# Gmina Świecie

**OR-ROSiGK.271.27.2024**

Dotyczy: postępowania o udzielenie zamówienia publicznego w trybie podstawowym bez możliwości negocjacji dla zadania publicznego **pn. „Wymiana nieenergooszczędnych opraw oświetleniowych na terenie Gminy Świecie”**

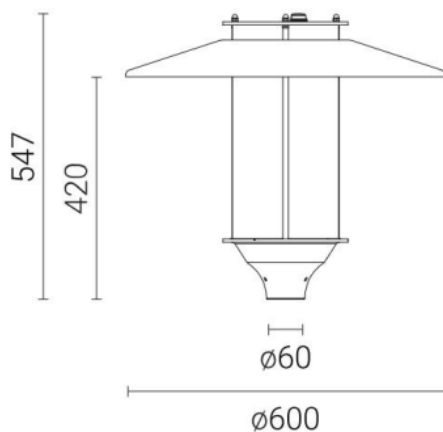
W pliku Excel pod nazwą „Część II relux\_street\_xlsx\_mŚwiecie\_drogowe - obliczenia fotometryczne” dla wszystkich sytuacji oświetleniowych jest miejsce do uzupełnienia „MF”. O ile z wiedzy Pytającego chodzi o współczynnik konserwacji, o tyle Zamawiający nie sprecyzował dokładnej wymaganej wartości. W dokumentacji technicznej przedstawiona wartość wynosi MF=0,86, która jest rzadko spotykaną wartością współczynnika konserwacji. W większości przypadków jest to wartość na poziomie MF=0,8.

1. Pytający domyśla się czym może być wartość „MF” zamieszczona w tabeli danych do obliczeń fotometrycznych zawartej w pliku Excel, lecz w interesie Zamawiającego powinno być, aby przedstawić przedmiot zamówienia wszystkim Wykonawcom w jednoznaczny sposób.
2. Nie sprecyzowano dla jakiej wartości współczynnika konserwacji należy wykonać obliczenia fotometryczne

W związku z powyższym Pytający wnosi o sprecyzowanie i wytłumaczenie powyższego parametru.

Pojęcie „MF” w rozwinięciu znaczy „Maintenance Factor” i należy interpretować jako współczynnik utrzymania (konserwacji). Do oferty należy zaproponować produkty zapewniające wartość współczynnika utrzymania nie mniejszą niż 0,85. Sposób wyliczenia współczynnika utrzymania jest następujący:

$MF = LLMF * LSF * LMF * SMF$ , gdzie:

- LLMF – cząstkowy współczynnik utrzymania określający stopień obniżenia się strumienia świetlnego oprawy w czasie eksploatacji – przyjąć wg karty katalogowej oprawy jednak nie mniejszy niż 0,95;
- LSF – cząstkowy współczynnik utrzymania związany z wygaszaniem lamp w czasie eksploatacji – przyjąć wartość 1,0;
- LMF – cząstkowy współczynnik utrzymania związany z obniżeniem sprawności oprawy oświetleniowej w czasie eksploatacji – przyjąć wartość 0,90;
- SMF – cząstkowy współczynnik utrzymania związany ze zmianami refleksyjnymi powierzchni drogi w czasie eksploatacji – przyjąć wartość 1,0;

stąd:  $MF=0,95*1,0*0,9*1,0$ , co daje  $MF=\text{min. } 0,85$

Wymagana oprawa w postępowaniu dla wszystkich opraw parkowych LED dla obszaru II przedstawia zdjęcie nr 1

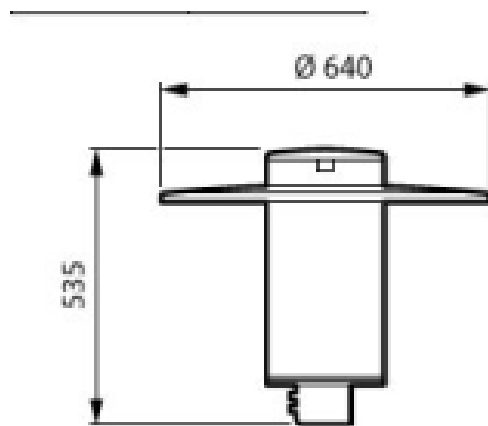
Szanowni Państwo, zwracamy się zapytaniem czy Zamawiający w prowadzonym postępowaniu pn. „Wymiana nieenergooszczędnych opraw oświetleniowych na terenie Gminy Świecie” część 2, dopuści oprawę parkową spełniającą wymagane parametry techniczne oraz zapewniającą spełnienie zakładanych parametrów fotometrycznych zgodnie z normą, jednakże o wymiarach różniących się od określonych w odpowiedziach dla Wykonawców w dniu 24 września 2024r.

Wymiary proponowanej oprawy przedstawia poniższe zdjęcie nr 2

Zamawiający dopuszcza oprawę parkową spełniającą wymagane parametry techniczne oraz zapewniającą spełnienie zakładanych parametrów fotometrycznych zgodnie z normą, o wymiarach jak na powyższym zdjęciu nr 2.
